EXPEDIENTE: Proyecto de Explotación, Plan de Restauración y Estudio de Impacto Ambiental de la Concesión Directa de Explotación para recursos de la Sección C), áridos silíceos, denominada «FUENTES OESTE» N.º 337, en el término municipal de la Cistérniga.

ASUNTO: Alegaciones INFORMACIÓN pública relativa al proyecto de explotación, plan de restauración y estudio de impacto ambiental de la concesión directa de explotación para recursos de la sección C), áridos silíceos, denominada «Fuentes Oeste» n.º 337, sobre 14 cuadrículas mineras, en el término municipal de La Cistérniga (Valladolid).

PRIMERA.- Impacto ambiental general de la explotación y efectos acumulativos respecto a extracciones mineras preexistentes

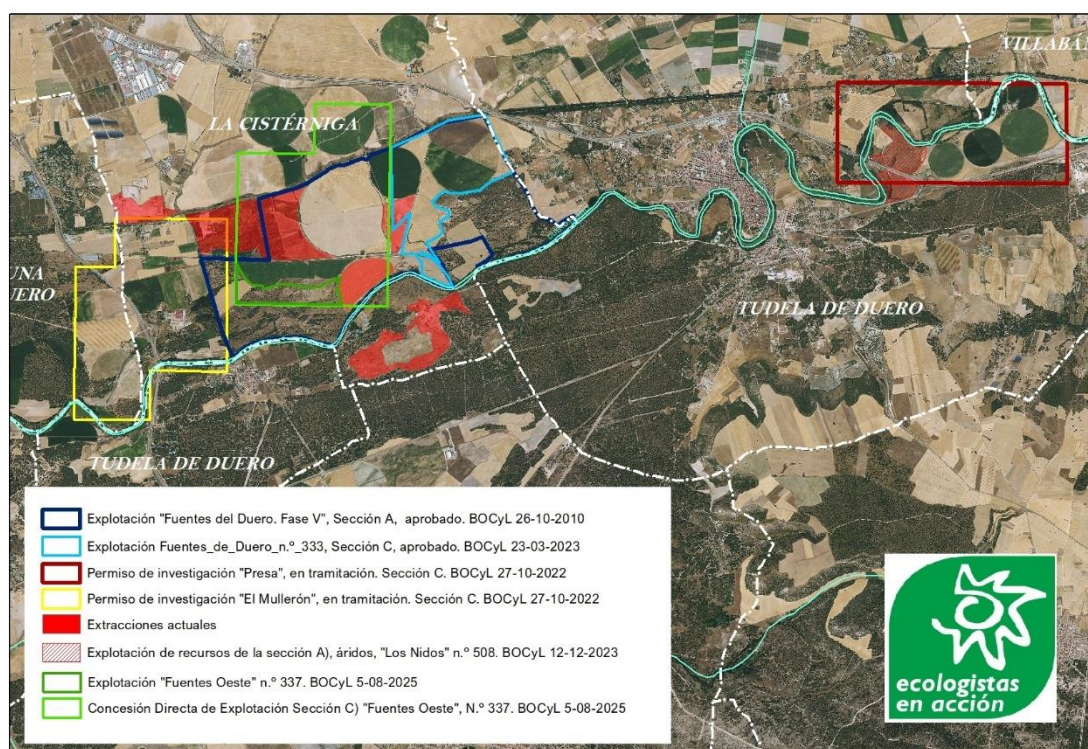
Las explotaciones mineras de los depósitos fluviales comportan un elevado impacto en el medio que repercute en el deterioro de los **ecosistemas** asociados a las corrientes fluviales y su **biodiversidad**, así como a la **dinámica fluvial** natural asociada al río, su estabilidad y su geomorfología.

El desarrollo de este tipo de actividad en las vegas fluviales genera un **importante deterioro del medio ambiente**, como puede observarse en la actualidad en este entorno con parcelas que ya han sido objeto de extracción.

La autorización de la extracción de áridos «Fuentes Oeste» n.º 337, **con una superficie de más de 30 hectáreas**, supondrá un **efecto de degradación ambiental acumulativo** al ya existente, generado por otras explotaciones del mismo promotor («Fuentes de Duero» n.º 333 explotación, «Fuentes del Duero Fase V» n.º 452-453-454).

Los **efectos acumulativos** de las distintas explotaciones autorizadas o en curso, del mismo o de otros promotores, **no se han considerado en el Estudio de Impacto Ambiental** que acompaña al proyecto, contraviniendo lo previsto en la Ley 21/2013, de 9 de diciembre, de evaluación ambiental, lo cual invalida dicha documentación y su tramitación, **no pudiéndose autorizar, por tanto, el proyecto.**
